WZ. 272.3.2024.2

Dot. postępowania o udzielenie zamówienia publicznego na zadanie „Wykonanie robót budowlanych związanych z utworzeniem Branżowego Centrum Umiejętności dla dziedziny spedycji w Suchej Beskidzkiej”

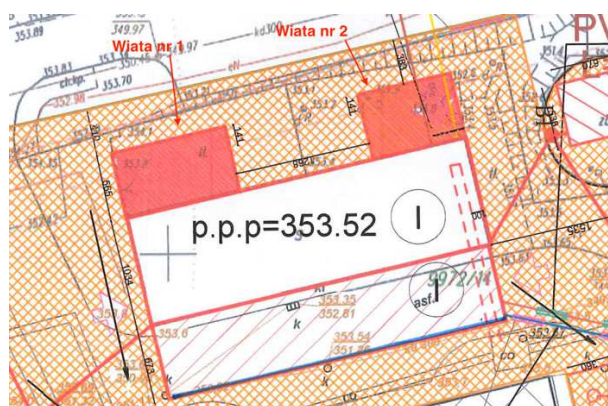
Pytanie 7. Czy w wycenie należy uwzględnić budowę dwóch wiat o konstrukcji stalowej zgodnie z rysunkami A-4 i A-5 oraz KB-04 dokumentacji projektowej? Brak w przedmiarze robót.

Odpowiedź: Wiaty o numerach 1 i numerze 2 należy uwzględnić w wycenie. Wiaty uwzględniono w kosztorysie ofertowym z dnia 27.03.2024 r. w poz. 26.8.

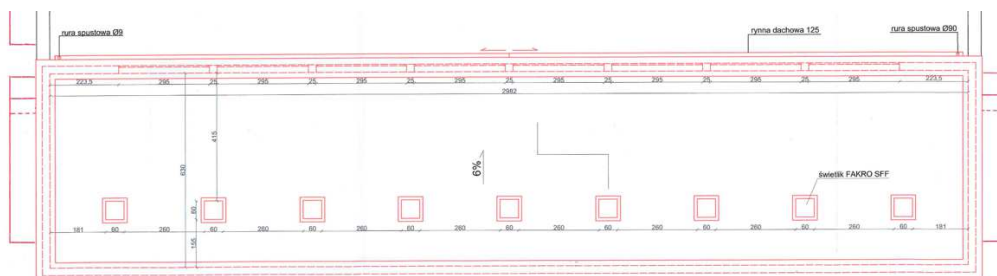
Pytanie 8. Czy w wycenie należy uwzględnić montaż świetlików dachowych w ilości 9 szt. zgodnie z rysunkiem A-5 dokumentacji projektowej? Brak w przedmiarze robót.

Odpowiedź: Świetliki należy wykonać zgodnie z dokumentacją. Świetliki uwzględniono w kosztorysie ofertowym z dnia 27.03.2024 r. w poz. 8.13.
